Änderungsantrag zum Bebauungsplan Nr. 3001 Gehestraße

V0473/15

Schulstandort Dresden-Pieschen - Gehestraße

Einordnung der notwendigen Pkw-Stellplätze, der Kiss-and-Ride-Plätze und der Abstellplätze für Fahrräder
(Stand 06/2015)

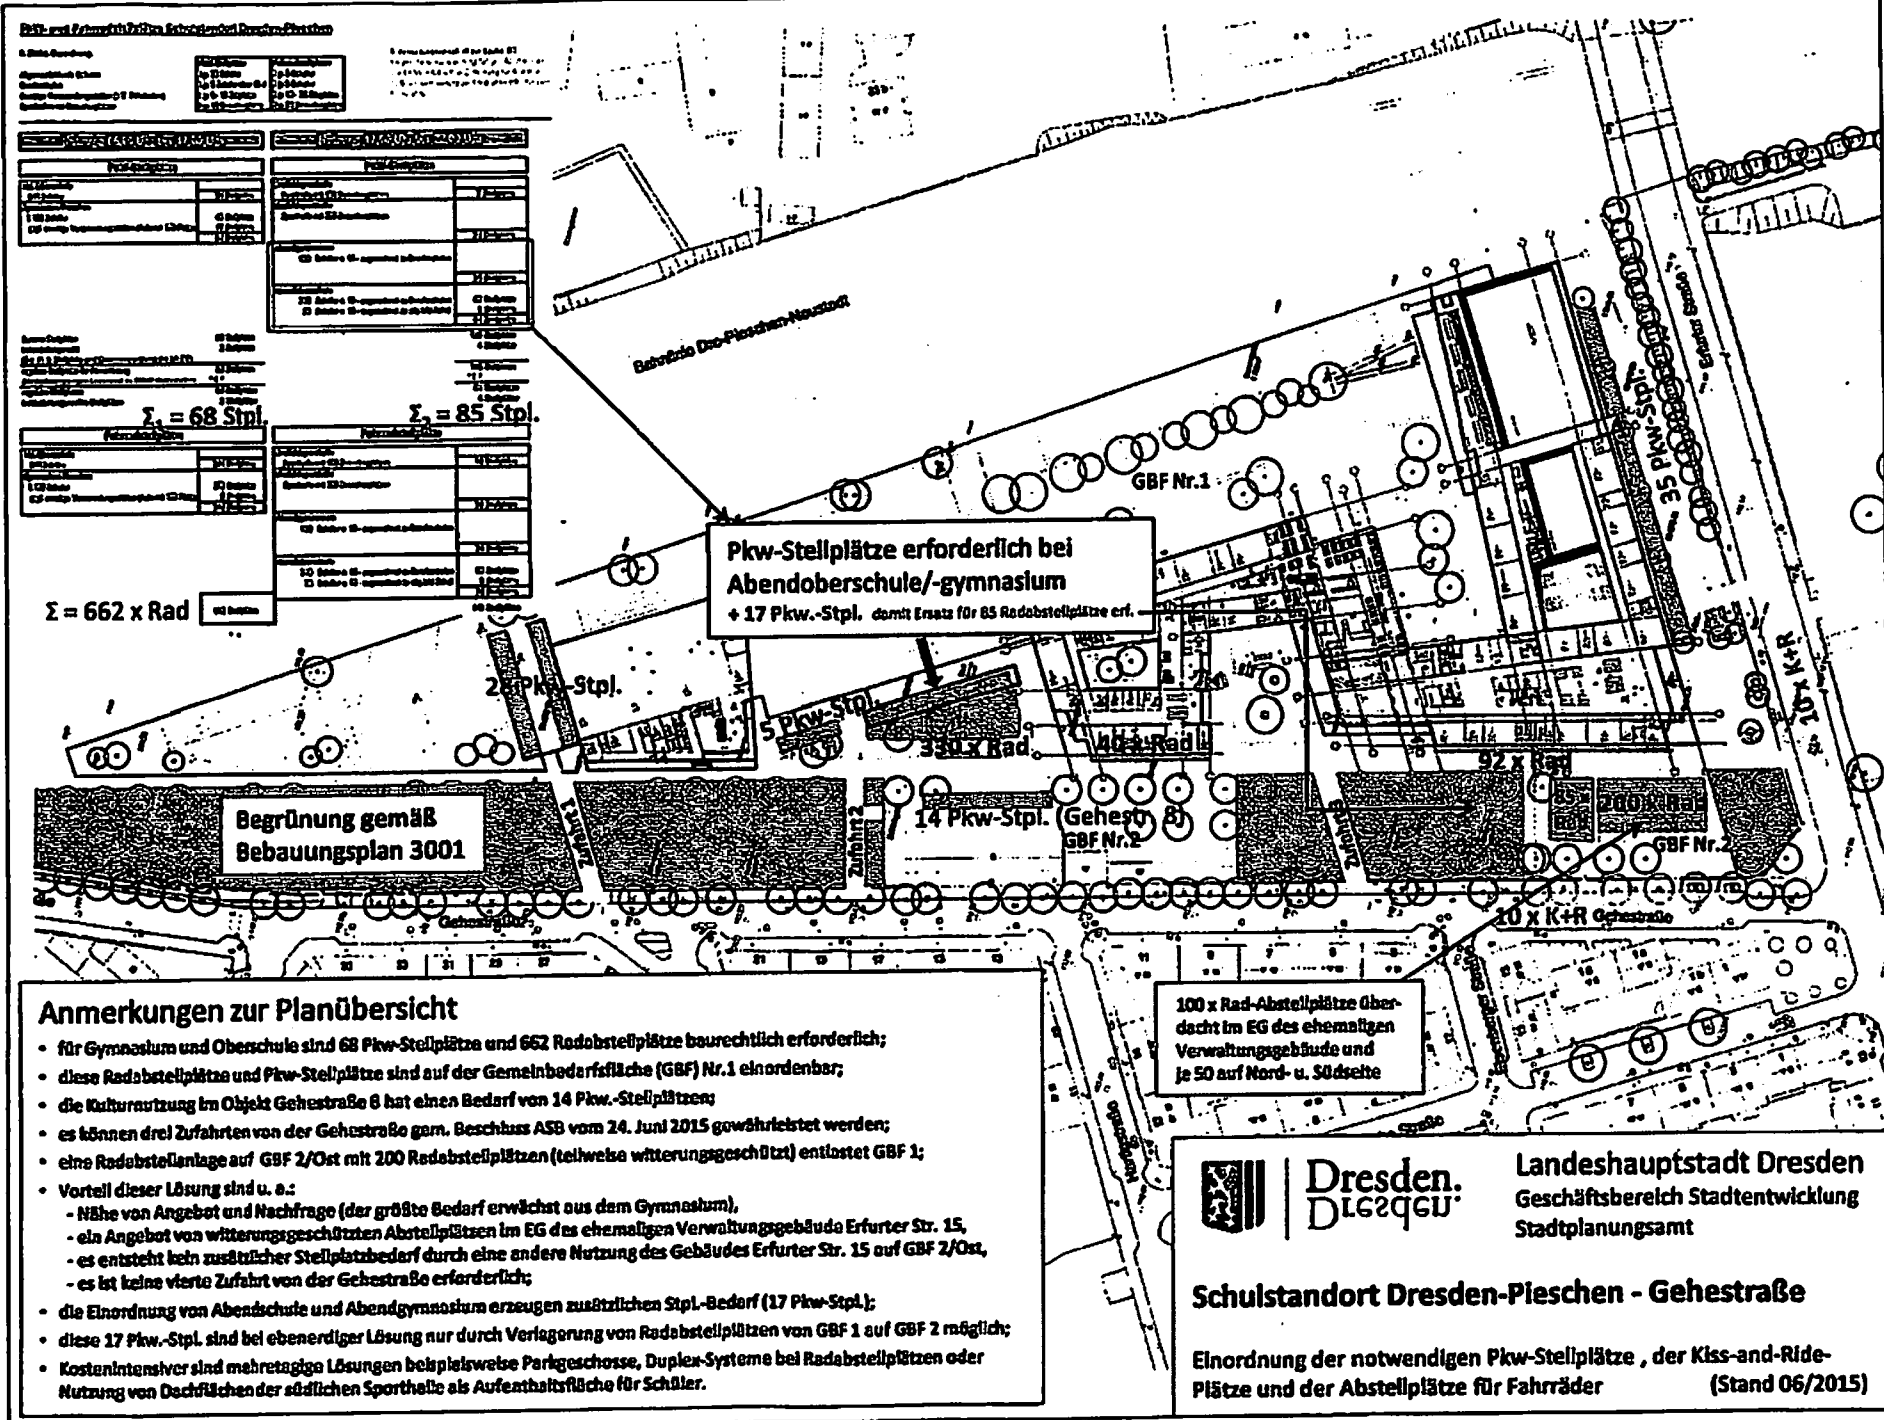
1. Änderung in Anlage 3 Blatt 2 im Punkt 8.3.

"Über die öffentliche Grünfläche, Zweckbestimmung Bürgerpark dürfen bis zu drei Zufahrten des Schulgrundstückes zur Gehestraße geführt werden. Die Zufahrten können jeweils mit Stellplätzen versehen werden. Eine der Zufahrten kann in Breite und Wendemöglichkeit so ausgebildet werden, dass ein kurzzeitiges Halten von PKW für "Kiss and ride" möglich ist.

Die Verwaltung wird beauftragt, die notwendigen Stellplätze für die Schulen an anderer Stelle außerhalb des Grünzugs im Bereich der festgesetzten Gemeinbedarfsfläche Nr. 1 zu schaffen. (siehe Anlage)

2. Änderung in Anlage 3 Blatt 2 Punkt 7

„In der festgesetzten öffentlichen Grünfläche können ausnahmsweise Flächen des Schulgrundstückes von 200 qm 75 qm zum Aufstellen von Abfallbehältern eingeordnet werden, wenn dies für die Hausmüllversorgung der Schulen erforderlich ist.“

Der Plan „Anlage 2 zur Hausmitteilung vom 6. 7. von Herrn Szuggat an Herrn Marx“ ist die Grundlage für diese Änderungen.

- für Gymnasium und Oberschule sind 68 Pkw-Stellplätze und 662 Radabstellplätze baurechtlich erforderlich;
- diese Radabstellplätze und Pkw-Stellplätze sind auf der Gemeinbedarfsfläche (GBF) Nr.1 einordenbar;

- die Kulturnutzung im Objekt Gehestraße 8 hat einen Bedarf von 14 Pkw.-Stellplätzen;
- es können drei Zufahrten von der Gehestraße gem. Beschluss ASB vom 24. Juni 2015 gewährt werden;

- eine Radabstellanlage auf GBF 2/Ost mit 200 Radabstellplätzen (teilweise witterungsgeschützt) entlastet GBF 1;
- Vorteile dieser Lösung sind u. a.:
 - Nähe von Angebot und Nachfrage (der größte Bedarf erwächst aus dem Gymnasium),

- ein Angebot von witterungsgeschützten Abstellplätzen im EG des ehemaligen Verwaltungsgebäude Erfurter Str. 15,
 - es entsteht kein zusätzlicher Stellplatzbedarf durch eine andere Nutzung des Gebäudes Erfurter Str. 15 auf GBF 2/Ost,

- es ist keine vierte Zufahrt von der Gehestraße erforderlich;
- die Einordnung von Abendoberschule und Abendgymnasium erzeugen zusätzlichen Stpl.-Bedarf (17 Pkw-Stpl.);

- diese 17 Pkw.-Stpl. sind bei ebenerdiger Lösung nur durch Verlagerung von Radabstellplätzen von GBF 1 auf GBF 2 möglich;
- kostenintensiver sind mehretagige Lösungen beispielsweise Parkgeschosse, Duplex-Systeme bei Radabstellplätzen oder Nutzung von Dachflächen der südlichen Sporthalle als Aufenthaltsfläche für Schüler.

100 x Rad-Abstellplätze überdacht im EG des ehemaligen Verwaltungsgebäude und je 50 auf Nord- u. Südseite
